**Avis délibéré**  
**de la Mission régionale d'autorité environnementale**  
**Provence-Alpes-Côte d'Azur**  
**sur le projet de parc Rocher Mistral au cœur du domaine du**  
**château à La Barben (13)**

**N° MRAe**  
**2023APPACA6/3331-3342**

Avis du 9 février 2023 sur le projet de parc Rocher Mistral au cœur du domaine du château à La Barben (13)

Figure 4: Hauteurs de submersion et vitesses d'écoulement maximales pour une crue centennale du Lavaldenan (source : étude d'impact)

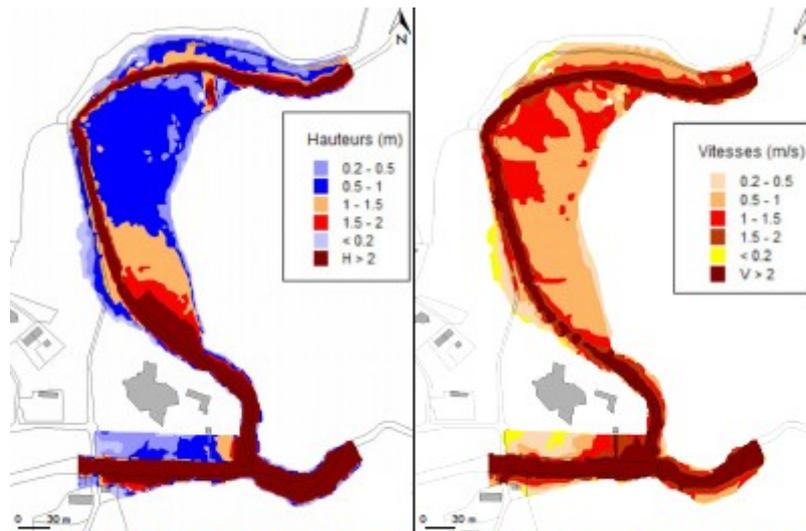
La MRAe observe donc que ces aménagements ne respectent pas les principes de prévention du PAC, qui sont, selon les termes de ce document, « à prendre en compte dans les décisions d'urbanisme ».

Concernant le risque induit par le projet lui-même, l'étude d'impact indique qu'« il a été procédé à une analyse des incidences hydrauliques du projet Rocher Mistral dans sa première version » ce qui a conduit à la définition de mesures afin de « limiter l'impact du projet sur la zone inondable ».

Cette « analyse des incidences hydrauliques » n'est pas jointe au dossier et ne fait l'objet d'aucune analyse dans le dossier. De plus, les mesures citées ci-dessus concernent principalement l'implantation et la conception des aménagements vis-à-vis du risque subi<sup>4</sup>, ce qui ne permet pas de démontrer que les futurs aménagements n'auront pas pour conséquence d'augmenter l'aléa induit pour les tiers.

**La MRAe recommande de justifier dans l'étude d'impact la prise en compte du risque d'inondation, subi et induit, dans les partis pris d'aménagement et de construction.**

Figure 5: Emprises du projet et zones à enjeux pour les chiroptères (source : étude d'impact)

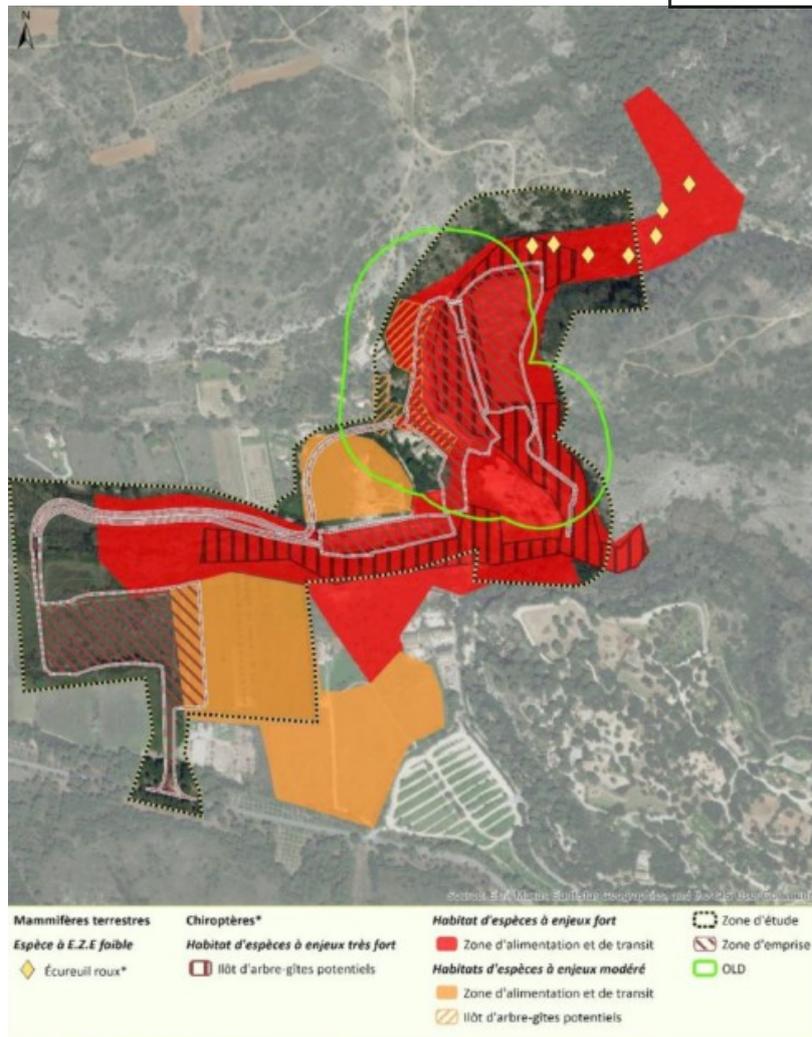
Concernant les chiroptères, l'emprise du projet se situe en grande partie dans des habitats d'espèces à enjeux qualifiés de très forts à forts (en rouge dans la figure reproduite ci-dessous), le projet a ainsi pour effet de détruire ou d'altérer des habitats nécessaires à l'accomplissement de leur cycle de vie (gîte, chasse, transit et déplacement).

De plus, la nature du projet implique un dérangement lié à la fréquentation humaine, au bruit et à la lumière, et cela à la saison et aux heures de forte activité des chauves-souris. Ainsi, il n'est pas démontré la préservation des corridors de transit et de déplacement (délimitation d'une trame noire) qui, selon les termes même de l'étude d'impact, « *relie les gîtes et les terrains de chasse* » et « *sont d'une importance capitale pour les chiroptères* ».

Au vu des enjeux identifiés pour les chiroptères, de l'importance des habitats et corridors de déplacement impactés par le projet (à objectiver sur la base d'une quantification des impacts bruts, en continuité de la recommandation faite au paragraphe 2.1.1.2), de la multiplicité des types d'impacts, de l'insuffisance des mesures constatées précédemment, la MRAe ne souscrit pas aux conclusions de l'évaluation des incidences résiduelles et considère qu'elles sont largement sous-évaluées pour ce groupe taxonomique. Les incidences résiduelles doivent donc être qualifiées de « fortes ».

**Au vu de la multiplicité des types d'impacts, de la destruction et de l'altération d'habitats d'espèces, ainsi que du dérangement induit par le projet (bruit, éclairage et fréquentation humaine accrue), la MRAe recommande de requalifier le niveau d'impact résiduel attribué aux chiroptères et à l'avifaune (espèces nicheuses et Aigle de Bonelli) en « fort ».**

Figure 6: Localisation des routes de vol des Murins à oreilles échanquées, matérialisées par un trait jaune (source : étude d'impact)

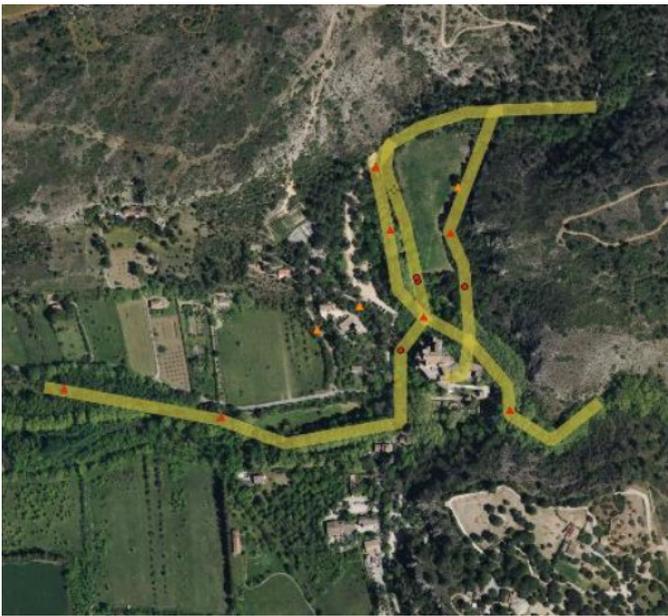
S'agissant plus particulièrement des Murins à oreilles échancrées, le château constitue un gîte historique pour une colonie importante. Les comptages de 2022 font état de 468 individus adultes en 2022 ; la colonie était de 600 individus adultes et 400 juvéniles selon les comptages réalisés en 2020 et 2021<sup>14</sup>. La MRAe constate que, depuis le début de l'exploitation du parc en juillet 2021, cette colonie a diminué, démontrant que les incidences négatives prévues sont déjà à l'œuvre. Ainsi, le projet de parc Rocher Mistral et ses activités semblent difficilement compatibles avec la préservation de cette colonie sur le long terme. S'agissant notamment des routes de vol des Murins à oreilles échancrées, les investigations réalisées pour les définir démontrent que les corridors empruntés sont les ripisylves des deux cours d'eau qui jouxtent les futurs aménagements et seront donc directement impactés par

l'augmentation de la fréquentation humaine, du bruit et de la lumière, ce qui aura pour conséquence de contraindre les chauves-souris à restreindre leur utilisation de l'espace.
